Betrifft: NEUE BLINKLADEEINHEIT U L O
ET-Nr.: 449.11.140.000 / ULO-Nr. 80 106
mit 4 Anschlüssen 1~, 49, 49 a, 31

als Ersatz für
ET-Nr.: 440.11.140.000 / ULO-Nr. 80 166
mit 5 Anschlüssen 1~, 2~, 49, 49 a, 31

DEUTSCHE KTM-VERTRIEBS-KG -- 8346 SIMBACH/INN

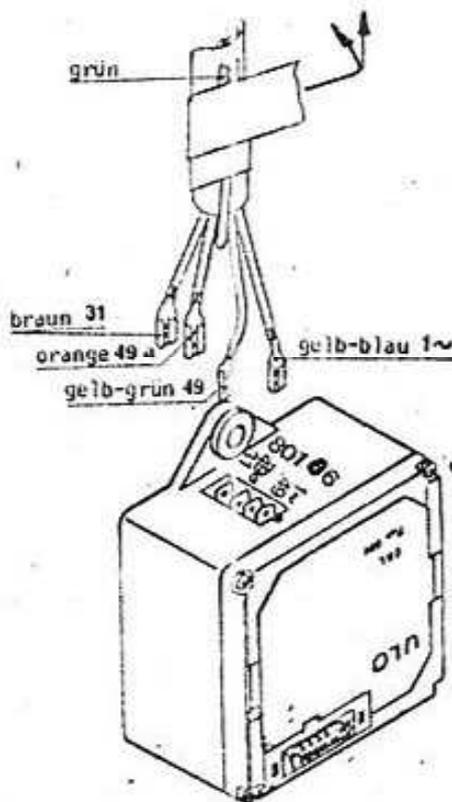
Die vorliegende Blinkladeeinheit
ET-Nr.: 449.11.140.000
nur nach dieser Skizze anschließen,
d.h. das grüne Kabel (10 Watt Brems-
lichtspule) muß ordnungsgemäß
abisoliert werden!
